改善箇所説明図

排気ガス再循環装置 (EGR) モジュール

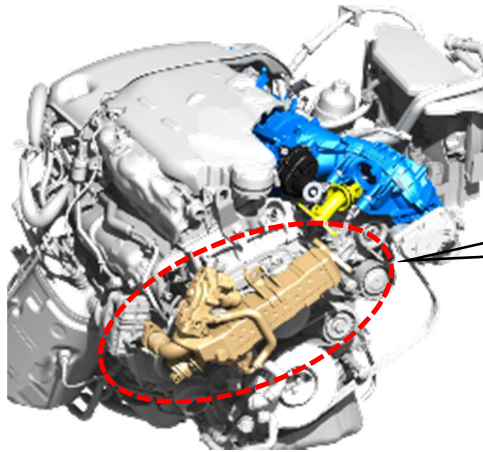
基準不適合箇所

不具合の内容

ディーゼルエンジンの排気ガス再循環装置 (EGR) モジュールにおいて、排気ガス冷却装置の耐久性が不十分であるため、冷却水が漏れるものがある。そのため、排気ガスに含まれる煤が冷却水と混合して排気ガス再循環装置 (EGR) モジュールの内部に堆積し、高温になった堆積物がインテークマニホールドに流入し付着して、インテークマニホールドが溶損すると、エンジン出力が低下するとともに、エンジン警告灯が点灯し、最悪の場合、火災に至るおそれがある。

改善の内容

全車両、排気ガス再循環装置 (EGR) モジュールの点検を行ない、不具合のあるものは対策品と交換する。なお、点検の結果、不具合のない車両についても、使用者に対して注意喚起するとともに、対策品の準備ができた段階で再度連絡し、対策品に交換する。
